ECHELLE: 1/1	DESIGNATION: ECRU DE VIS MÈRE	DESSIN: [Signature]	DATE: 5/11/45
MATIERE: BRONZE COLLE	TRAITEMENT:	VERIFIE: [Signature]	DATE:
FINITION:	POIDS:	NB	ETABLISSEMENTS M. DE VALLIERE 100 RUE DE PARIS 100 BOULOGNE/SEINE
		1	ELEMENT N° 8026

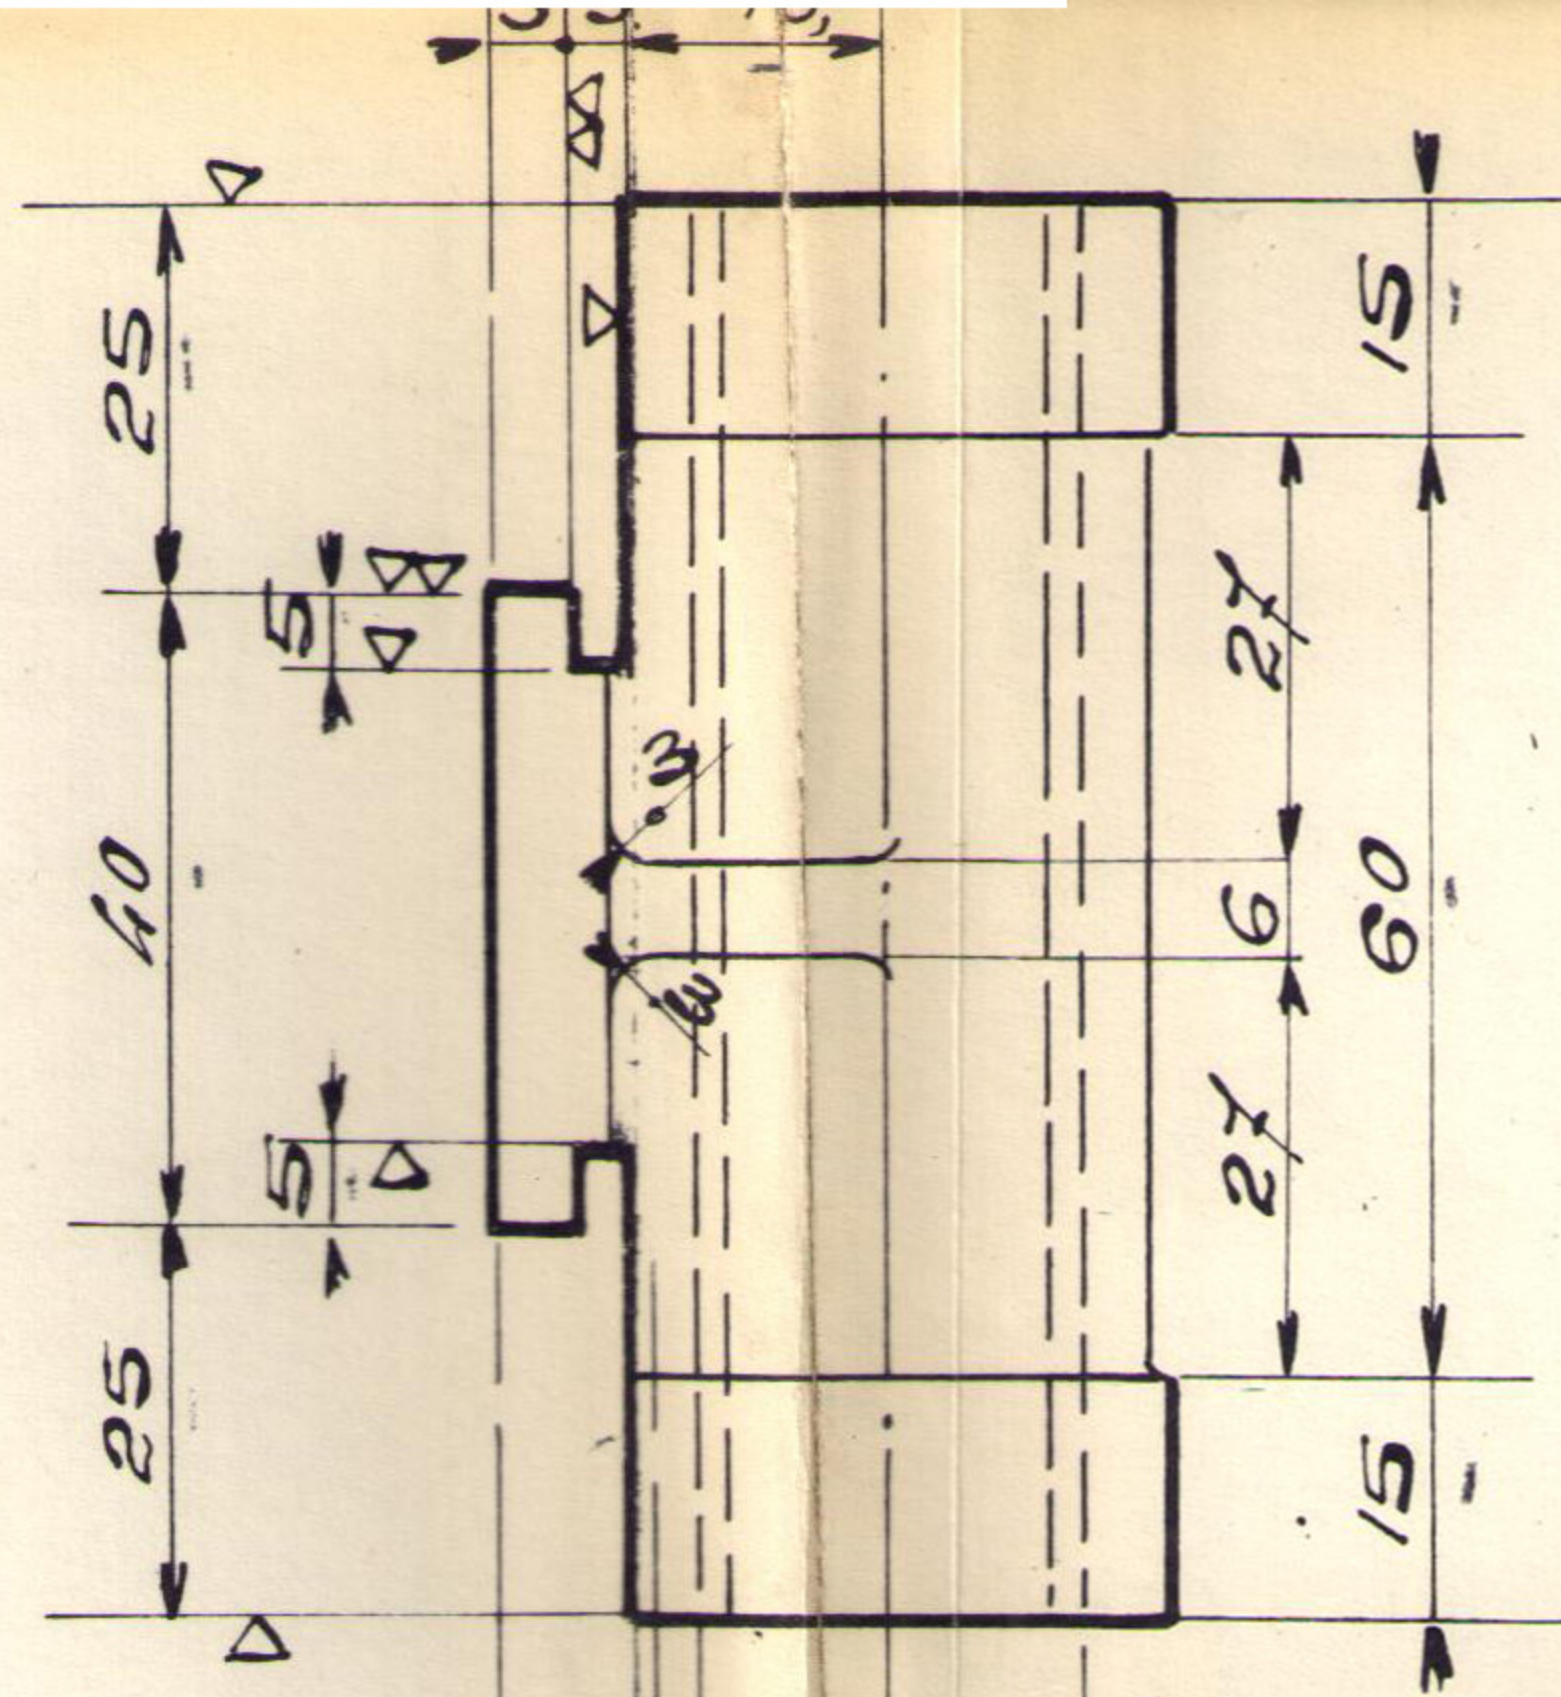
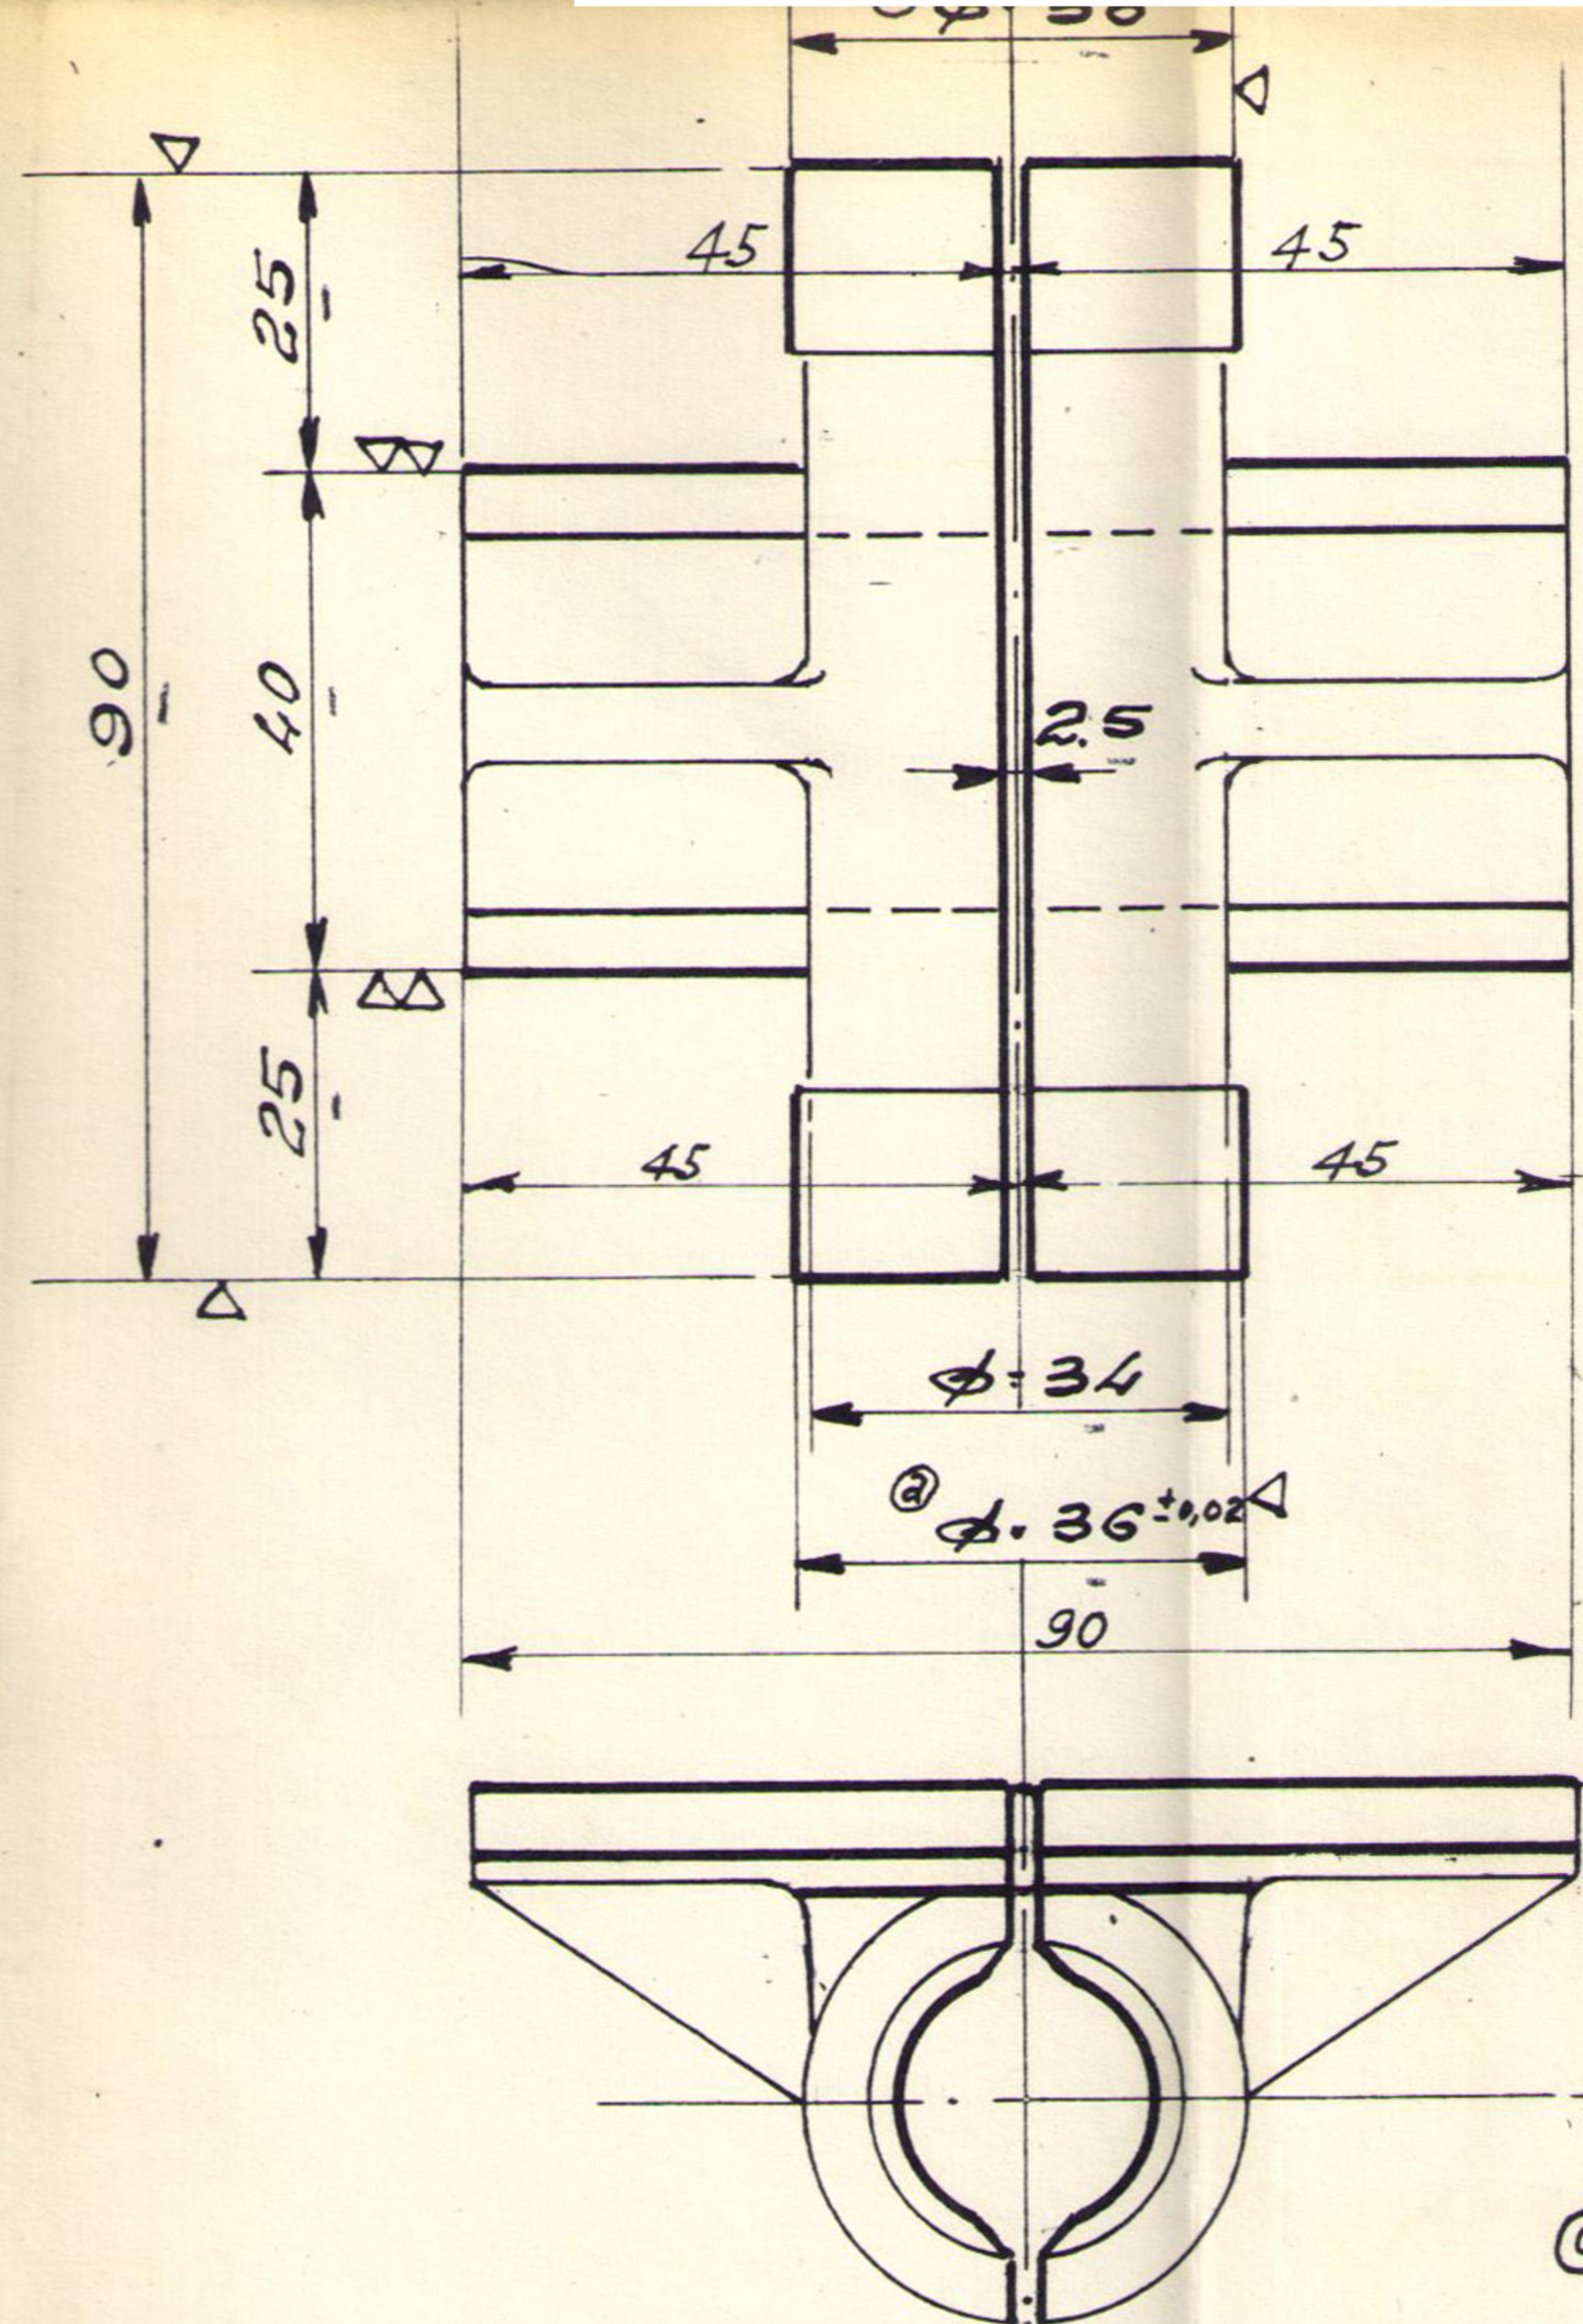
① Apporter tolérance  $\pm 0,02$  à  $\phi 36$  = 36 ± 0,02  
 pour la reprise des montages ou 8.003.026  
 le 28/5/57 B.Y.  
 ② Modifié, entraxe de © Supprimé la note la: 15-2-67. R.N. 9 qui sont 8,5
